高圧真空遮断器 VF-20D/25D(600A, 1200A)形
更新用高圧真空遮断器 VF-20DBS/25DBS 形

高圧真空遮断器 VF-20D/25D/20DBS/25DBS 形 VCB 一次ジャンクション板厚変更について

発行 日付	2012 年 8 月	件名	高圧真空遮断器 VF-20D/25D/20DBS/25DBS 形 VCB の一次ジャンクション板厚変更について	三菱電機(株)受配電システム製作所 (担当)機器営業課 (TEL)0877-24-2075 〒763-8516 香川県丸亀市蓬萊町 8 番地
----------	------------	----	--	--

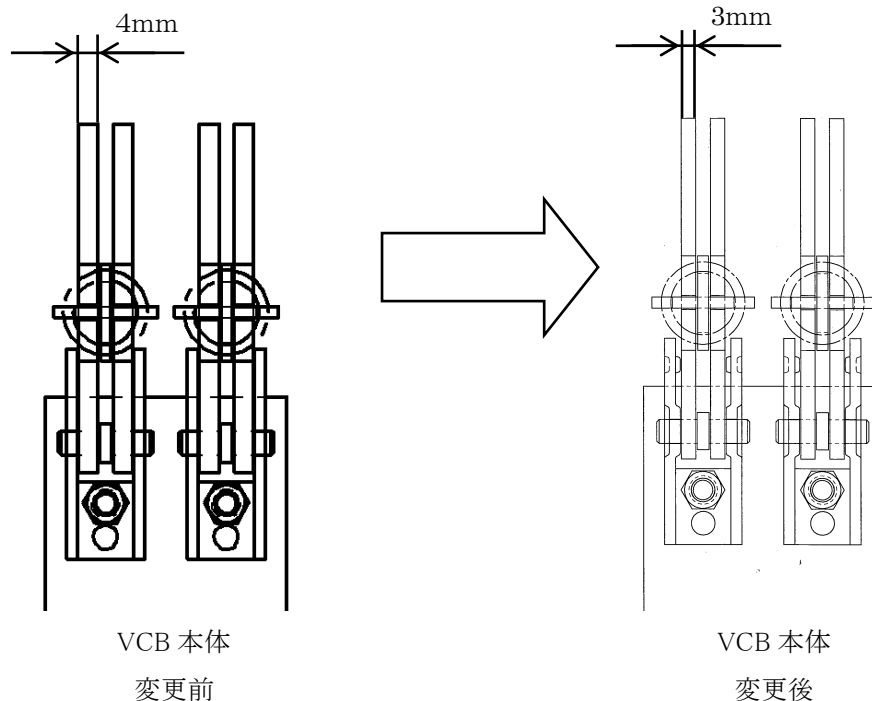
VCB 本体の一次ジャンクション(接触子)の板厚を 4mm⇒3mm に変更しました。

従来品とは互換性があります。
